Dossier d'examen au cas par cas préalable à la réalisation éventuelle d'une évaluation environnementale

Réponse aux compléments

Ombrières agricoles du projet « Les Baguères »

Commune de Ponteilla (66)

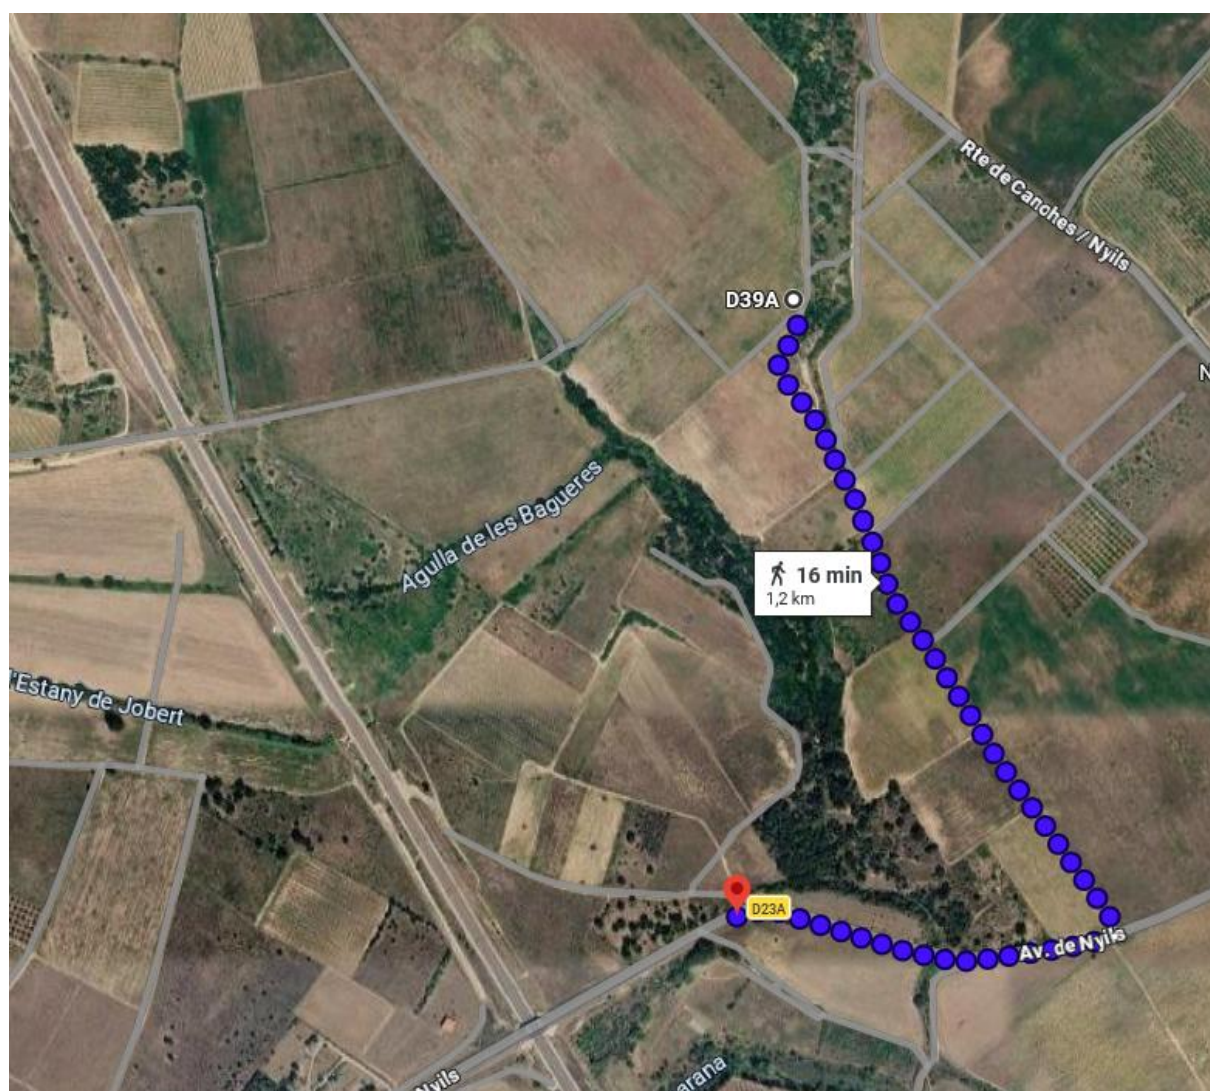
Remarque n°1 : Préciser les modalités de raccordement au réseau général électrique (cartographier le tracé prévu, expliquer où et comment le projet se raccorde au réseau général) puis évaluer sommairement les impacts potentiels liés à ces hypothèses de raccordement (en particulier lorsqu'elles ne suivent pas des voies existantes), ces travaux sont réalisés par le gestionnaire de réseau, mais font partie intégrante du projet et leurs impacts potentiels doivent être évalués et pris en compte.

À ce stade du projet, les modalités précises de raccordement ne peuvent être déterminées avec certitude, le tracé définitif ainsi que le point de raccordement seront définis par le gestionnaire du réseau de distribution d'électricité (Enedis) dans le cadre de l'instruction de la demande de raccordement et de l'établissement de la Proposition Technique et Financière (PTF).

Afin d'évaluer les incidences potentielles du projet dans leur globalité, une hypothèse de raccordement a été retenue sur la base des infrastructures électriques existantes à proximité du site. Cette hypothèse prévoit un raccordement souterrain d'environ 1,2 km vers le réseau public, avec un piquage sur une ligne moyenne tension (HTA) existante.

Le tracé envisagé emprunterait un chemin d'exploitation existant sur 700 m ainsi que la route départementale D23A sur 500m, ce qui permet d'éviter l'ouverture de nouvelles emprises et de réduire significativement les incidences potentielles sur les milieux naturels, les continuités écologiques et les sols.

Au regard de cette hypothèse, les travaux de raccordement seraient principalement constitués de la réalisation d'une tranchée destinée à l'enfouissement des câbles électriques. Les incidences potentielles associées seraient temporaires et limitées à la phase chantier : circulation d'engins, perturbation ponctuelle des sols et nuisances sonores de courte durée. Compte tenu de l'utilisation privilégiée d'infrastructures et d'accès existants, aucun impact notable sur les habitats naturels ou les espèces patrimoniales n'est attendu.

Ainsi, sur la base des informations actuellement disponibles, l'hypothèse de raccordement retenue présente des impacts environnementaux faibles et temporaires.

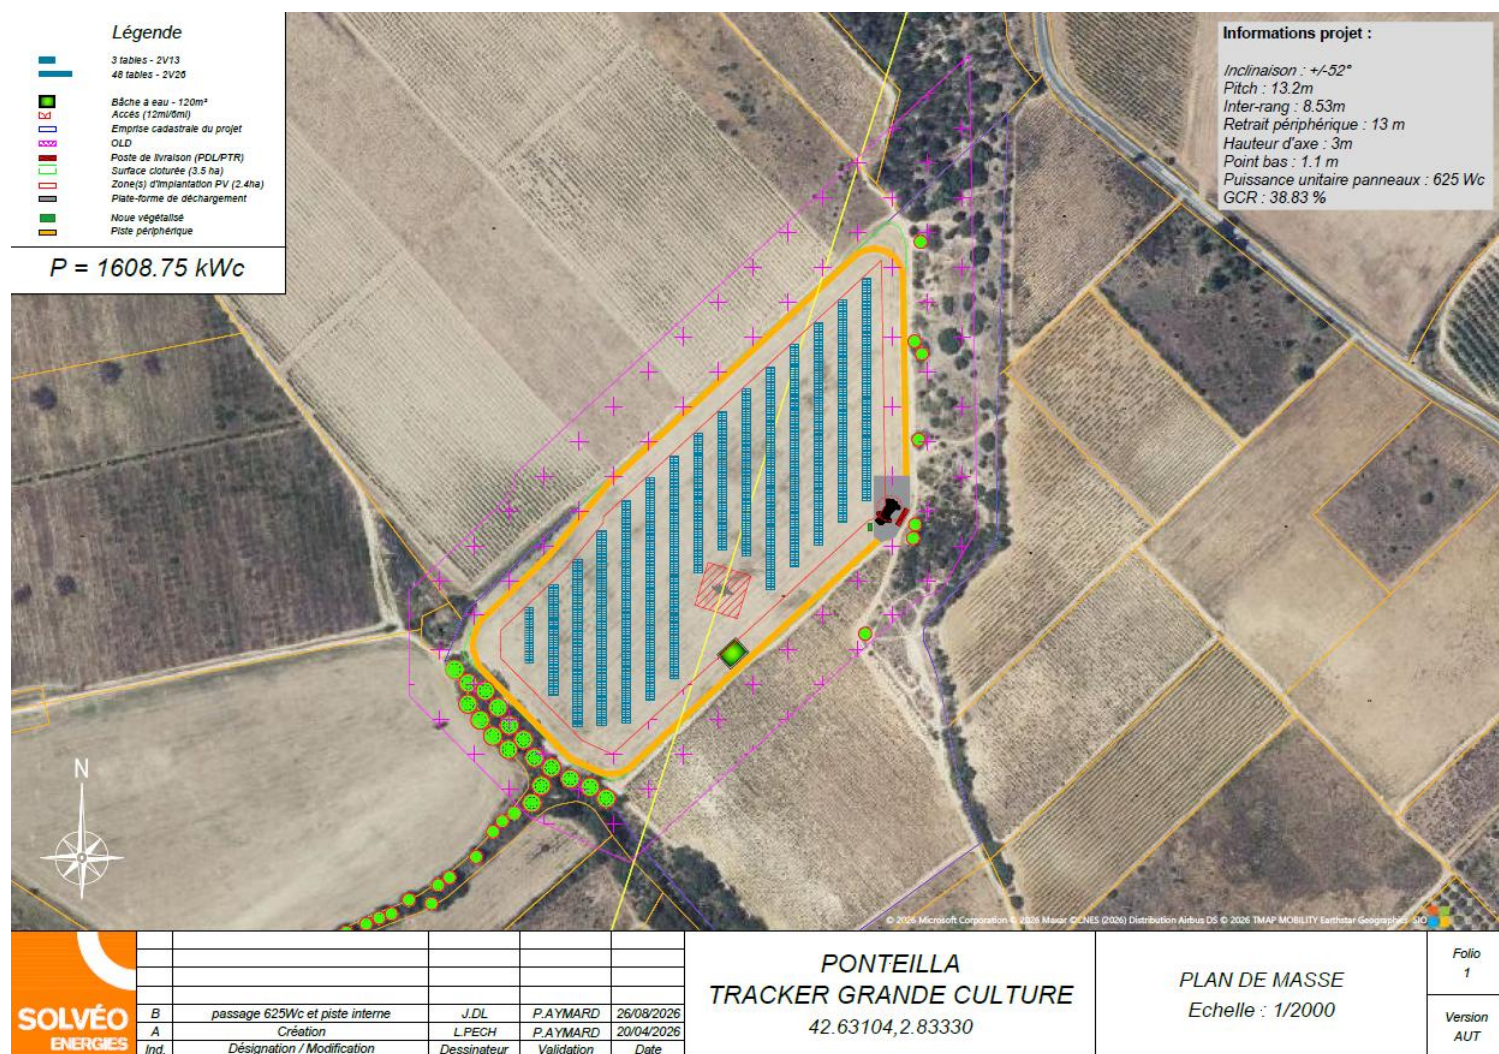
Remarque n°2 : Fournir un plan de masse présentant l'implantation du local technique et des pistes internes.

Le plan du projet en Annexe 4 a été modifié pour bien faire figurer l'implantation du local technique, les pistes internes et les mesures pour le PPRI.

Veuillez également trouver ci-dessous le plan mis à jour :
